改善箇所説明図

基準不適合発生箇所

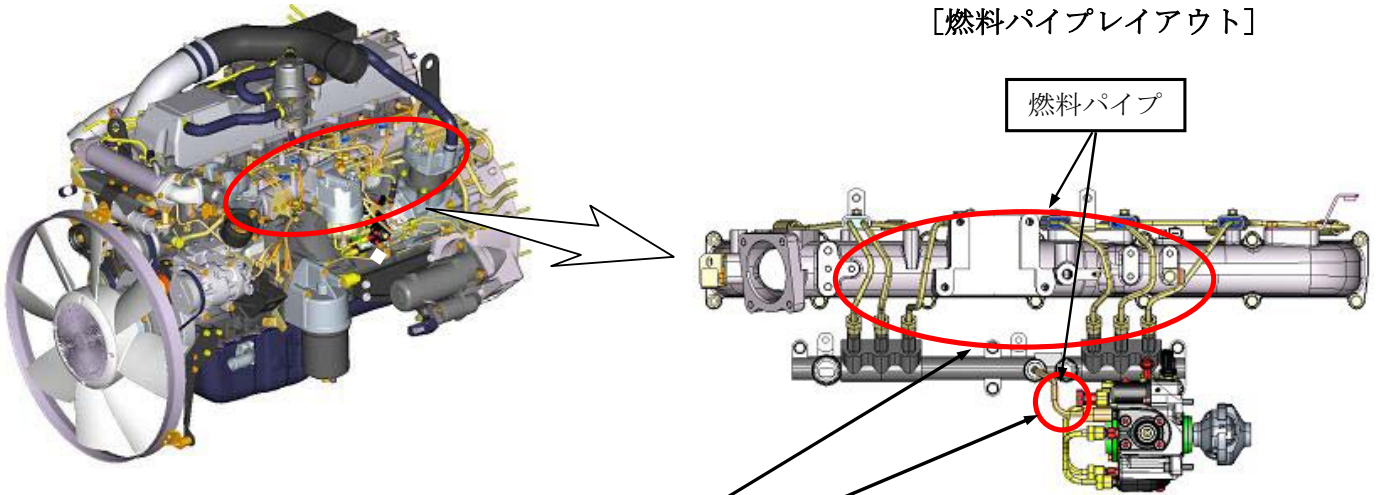
燃料パイプの加工が不適切なため、当該パイプに傷が生じているものがある。そのため、そのまま使用を続けると、亀裂が発生し、燃料が漏れるおそれがある。

全車両、当該パイプを対策品と交換する。

注： 内は交換部品を示す。

識別：燃料フィルタ上部に白色ペイントを塗布する。
